Plan- og bygningsetatens høringsuttalelse til skolebehovsplanen 2026-2045

I det nye forslaget til skolebehovsplan for 2026-2045 som er på høring er det foreslått store endringer. Det er samlet sett foreslått 19 større endringer, inkludert 5 nedleggelser og 4 skoler som ikke skal etableres, samt en del omstruktureringer. Med bakgrunn i at det foreslås så store endringer mener vi at det bør brukes mer tid på et godt nok beslutningsgrunnlag, som belyser de viktigste konsekvensene av de foreslåtte endringene. Dette er en gjennomgående tilbakemelding i vårt høringssvar, både knyttet til flere enkelttema og områder.

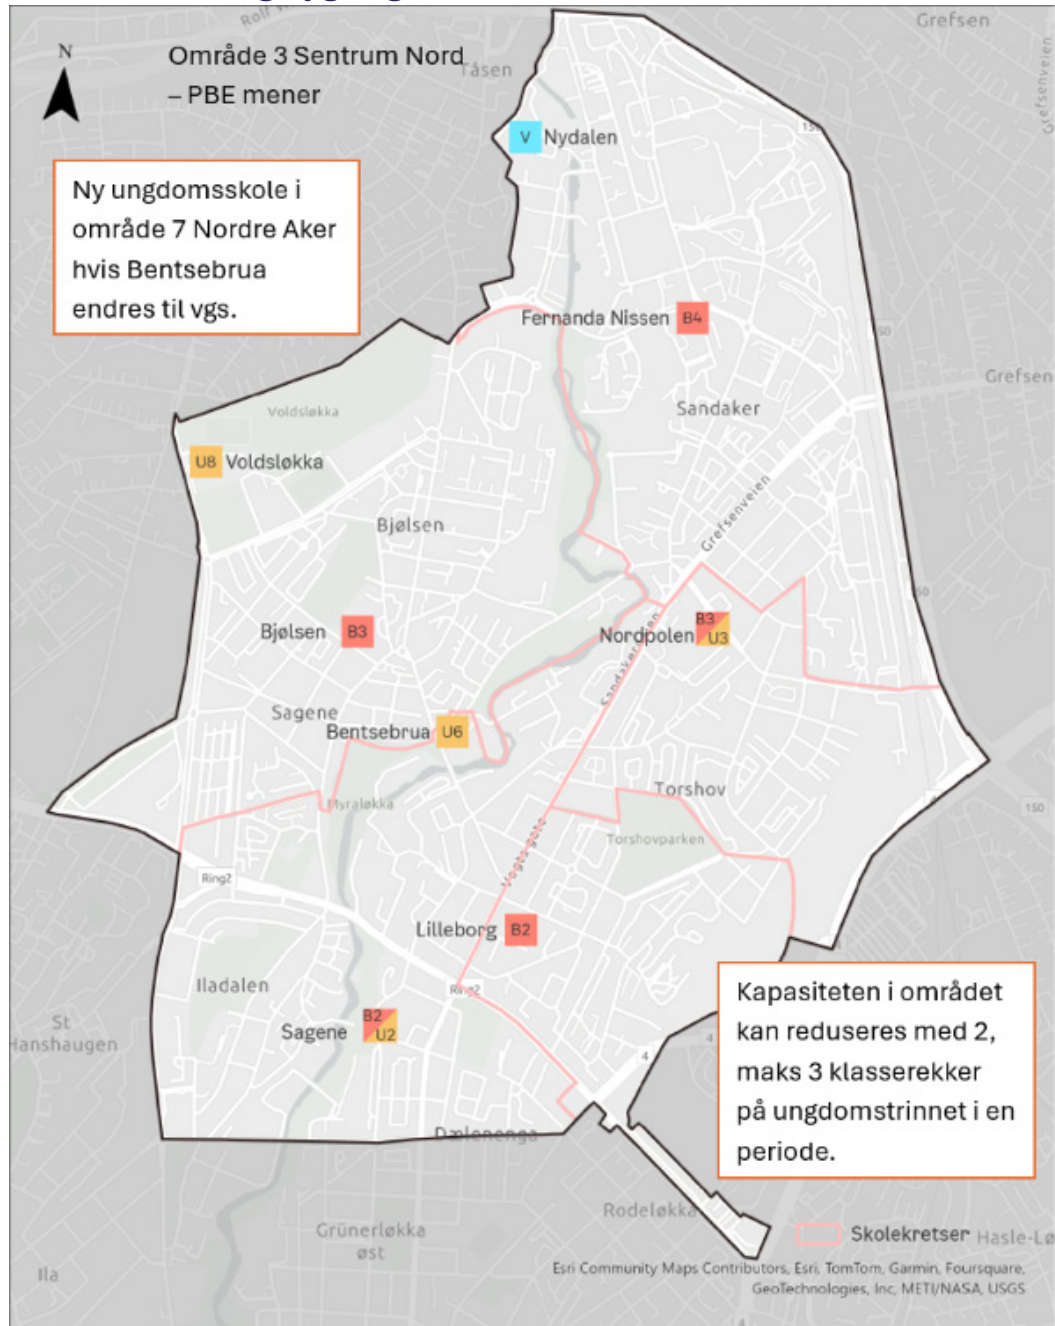
Vi viser til det vi har skrevet om barne- og ungdomsskole i område 1. Fremfor å tilrettelegge for +B0,5 (fra B2,5 til B3) ved å rive deler av Bryn skole, og bygge nytt, samt en nedskalering av Brynseng som barneskole (gir samlet B5 i Brynsområdet) foreslår PBE å bruke Brynseng skole som en B3/4 og beholde Bryn skole som en B2,5, noe som gir en samlet

barneskolekapasitet i Brynsområdet på B5,5-B6,5 med en bedre geografisk plassering enn i forslag stil ny skolebehovsplan. Når det kommer boliger i Bryn-området, legger vi til grunn at man endrer inntaksområdene, slik at nye elever går til Brynseng. Dette krever at vi opparbeider forbindelser i tråd med overordnede planer. En slik endring vil kanskje også redusere behovet for utvidelse av Bryn, og gi mulighet for en mer skånsom rehabilitering, som kan ta vare på eksisterende bygg.

Ny ungdomsskole i Brynsområdet, geografisk plassert godt tilgjengelig mellom Bryn og Brynseng barneskole vil være det beste for området.

Fernanda Nissen

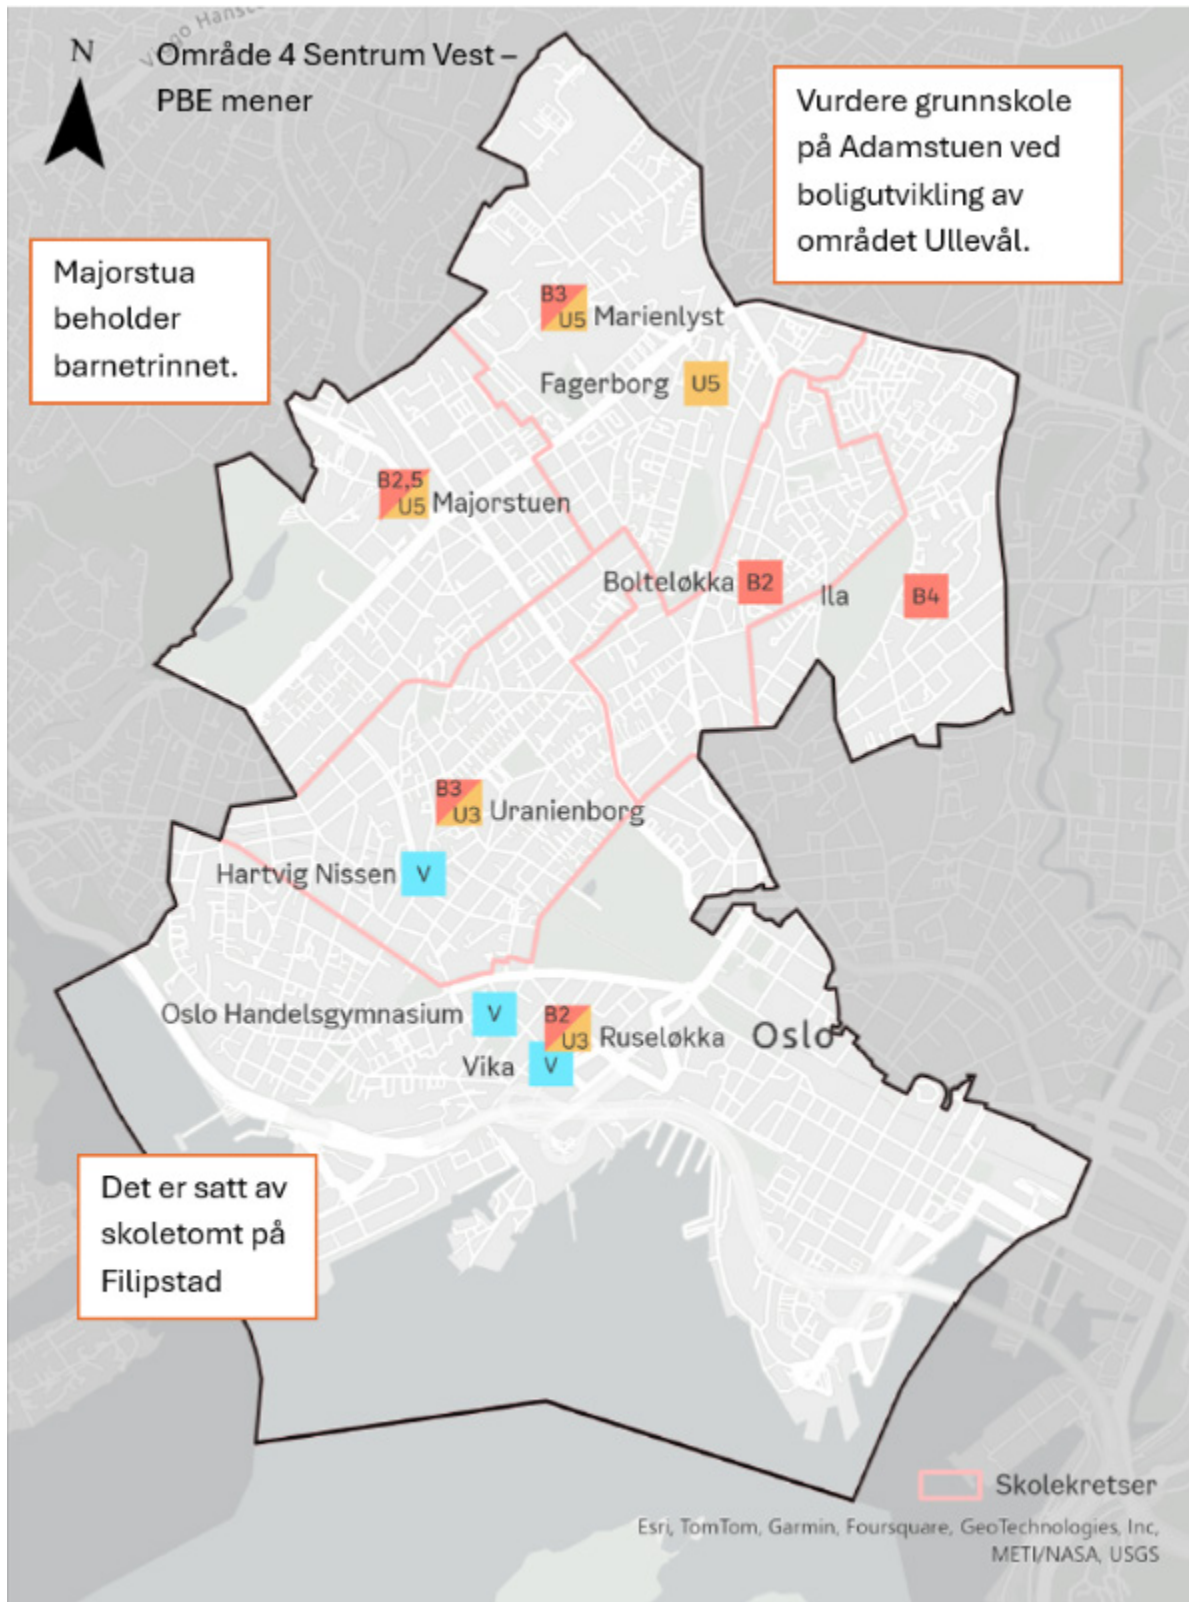
Fernanda Nissen har et lite og dårlig uteareal. Størrelsen på skolegården tilsvarer MUA = 6,2 m² per elev (inkludert på tak). I tillegg har skolegården liten grad av natur og ulike soner for lek og opphold. Fernanda Nissen bør ha et lavere elevtall enn regulert situasjon tillater fordi utearealet er så lite. Vi anbefaler derfor at restarealene i bygget bør heller utnyttes til annet formål, f.eks. voksenopplæring eller videregående skole, inntil det er behov for flere elevplasser i nærområdet. Som vi har vist til over, vil det komme mange flere boliger i området. Uavhengig av oppfyllingsgrad, anbefaler vi at skolen prioriteres i byrådets omtalte grønne skolegårdsløft.

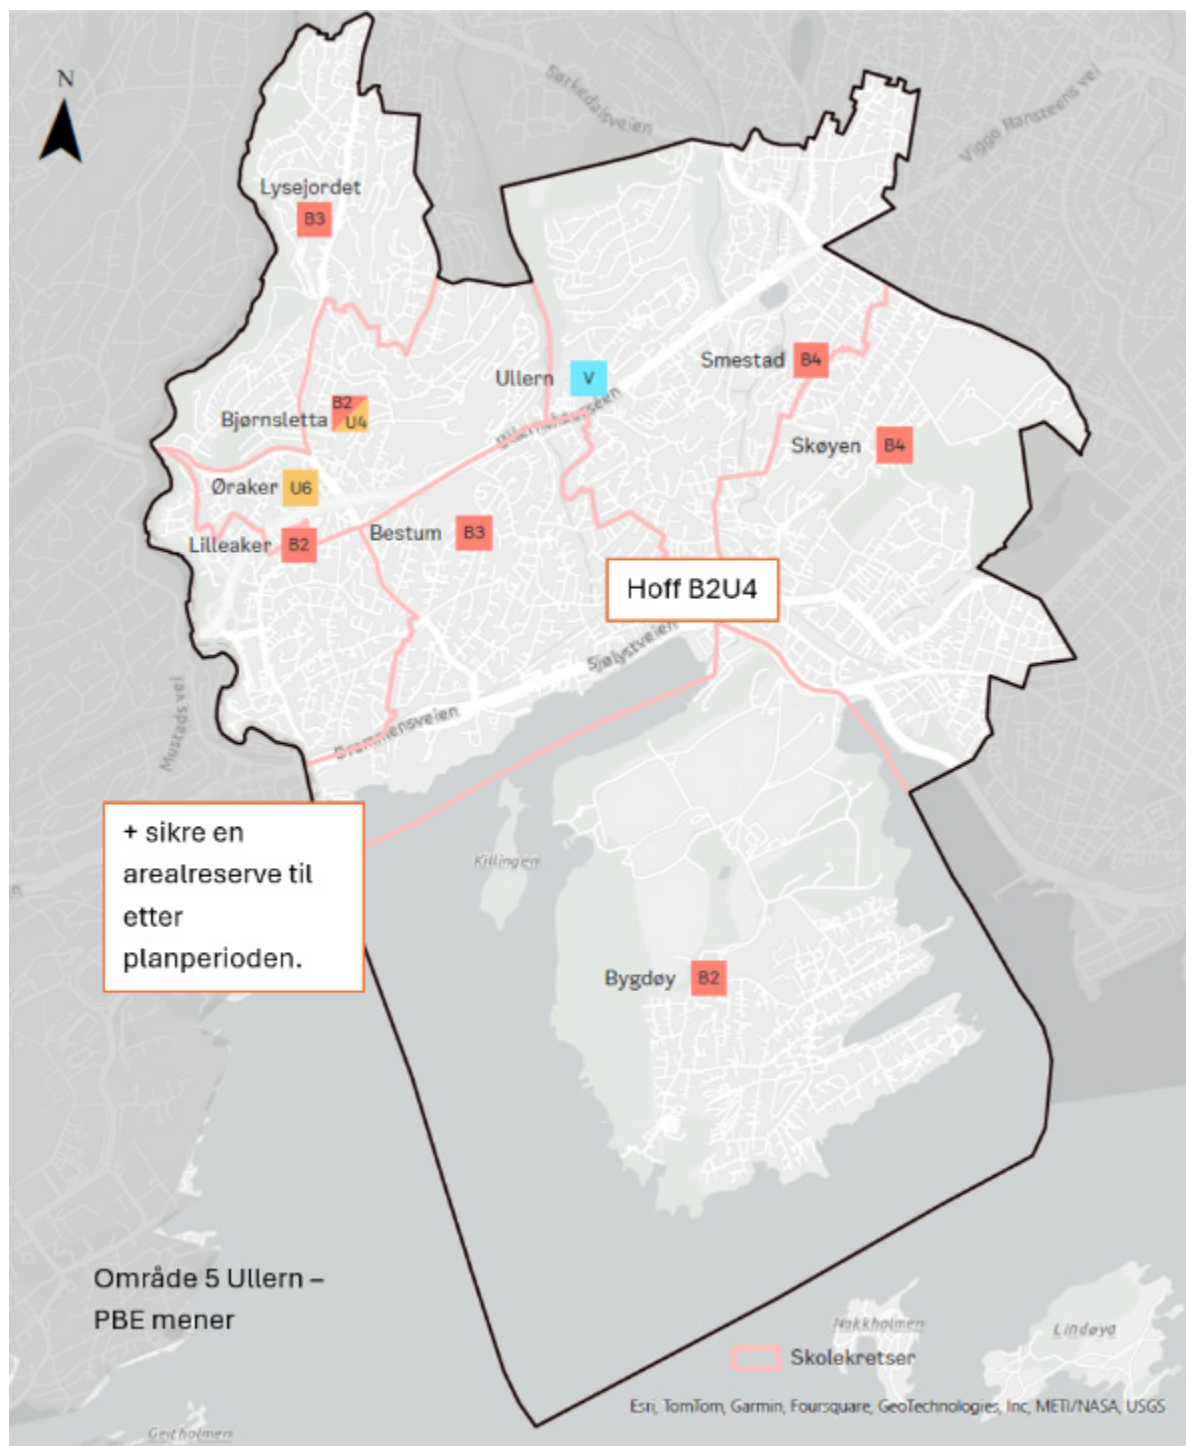
Vi mener det kan være behov for en ny grunnskole på Adamstuen på sikt, gitt de kjente store byutviklingsprosjektene som vil komme i området. Marienlyst skole vil få flere barn når NRK skal transformeres til boliger, og det er sannsynlig at Ullevål-området vil ha behov for minst en ny skole ved transformasjon til bolig. Adamstuen kan bidra til å håndtere dette.

Vi kan ikke anbefale at barneskoleelever skal reise fra Majorstua til Skøyen for å gå på barneskole (ca. 30 minutters gange). Dette legger opp til at daglige gjøremål blir løst med kjøring, og er i strid med målet om nærhetsbyen.

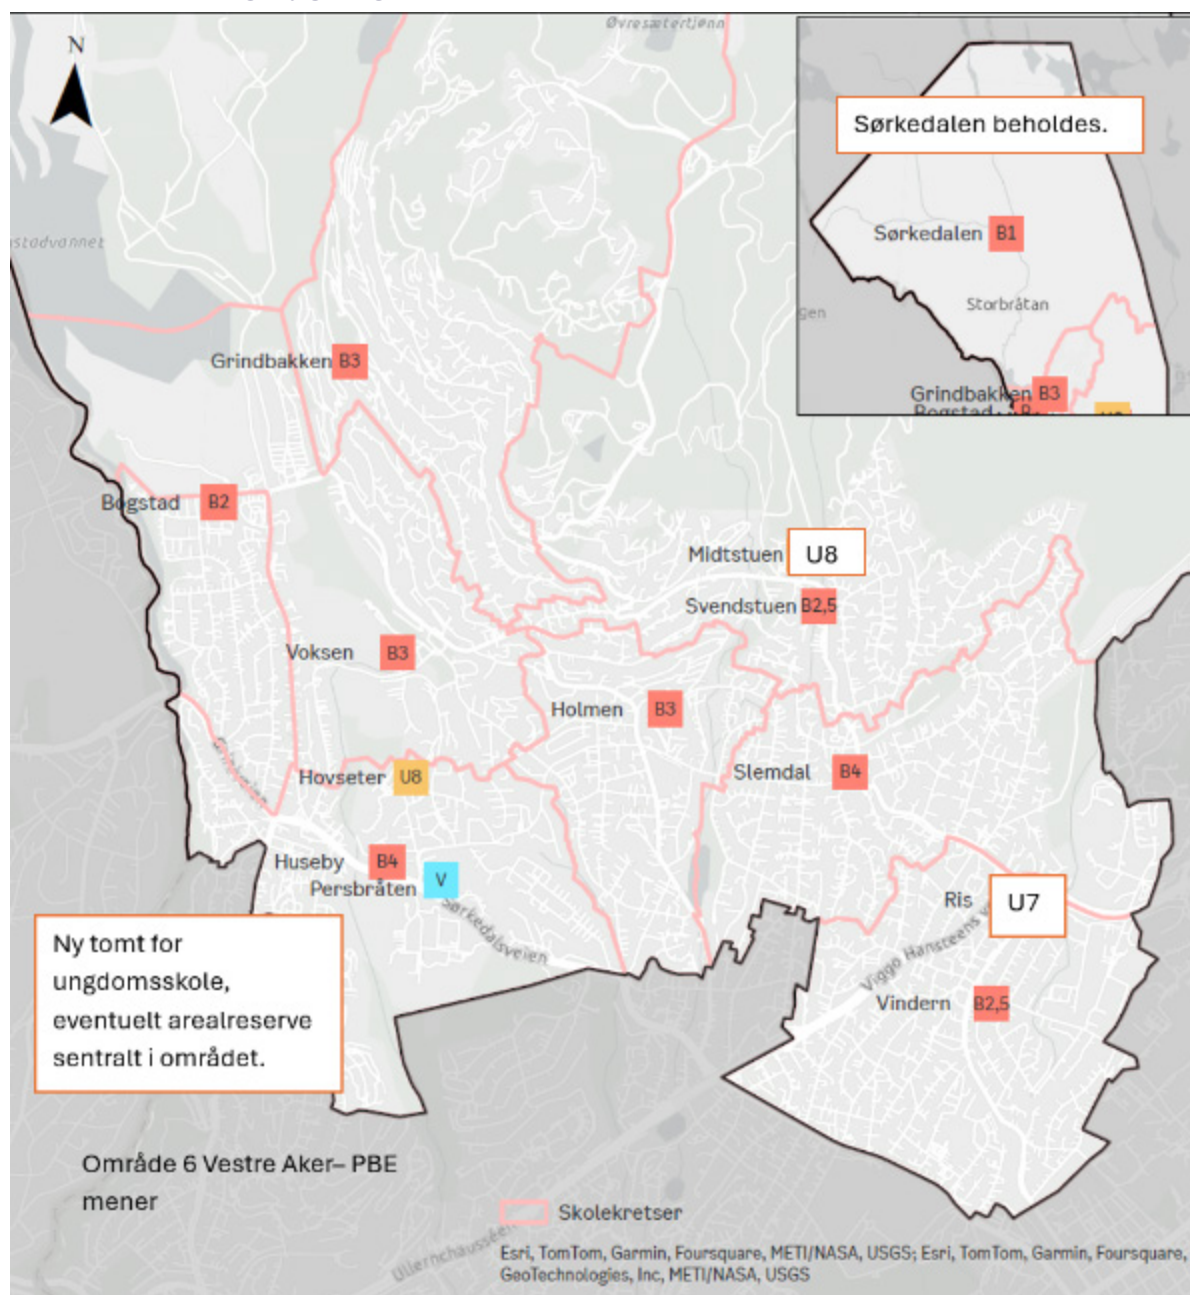
Majorstua bør beholdes som barneskole. Majorstua trenger en barneskole i nærmiljøet. Skolevei fra skolekretsen til Majorstua skole og til Skøyen skole blir for lang for de minste barna

Se vår vurdering til område 4 for forslaget om å endre skolestrukturen slik at barnetrinnet fra Majorstuen skal til Skøyen skole, og ungdomstrinnet fra Skøyen og delvis Smestad skal til Majorstuen skole.

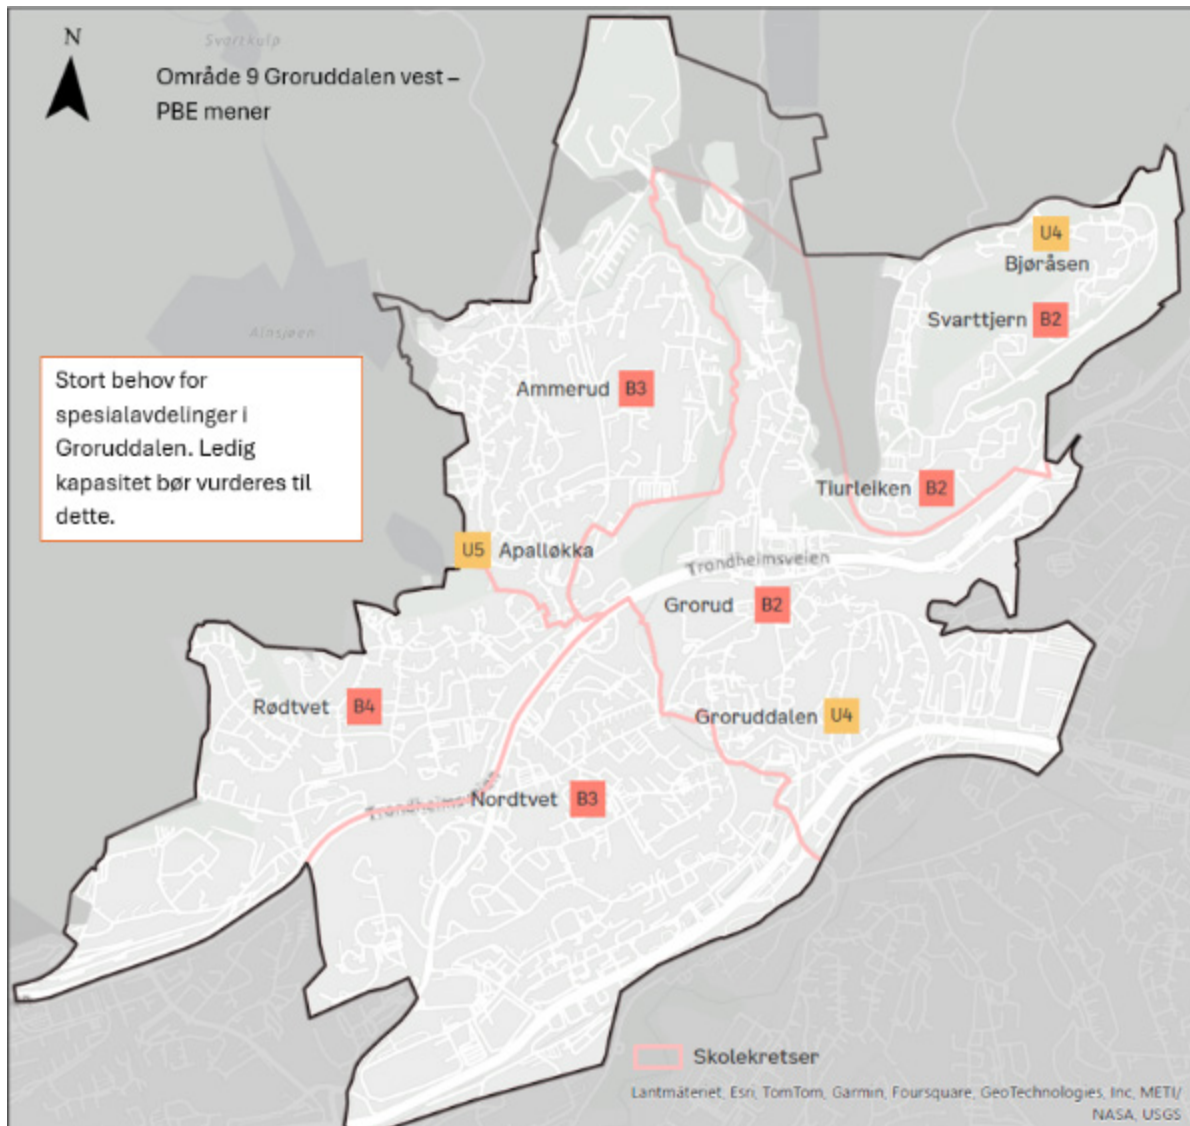
PBE har pekt på ulike tomter som kan være aktuelle for skole, og som vi anbefaler at utredes, i Kabelgata og på Risløkka.

Haraldrud, Ulven, Bjerkekrysset, Vollebekk og arealer langs T-banelinjen videre oppover mot Groruddalen er avsatt som fremtidige utviklingsområder i ytre by. Det er i disse områdene det antas at det vil bygges nye boliger, og skoleplanlegging må derfor ses i sammenheng med der det er forventet vekst i befolkningstall.
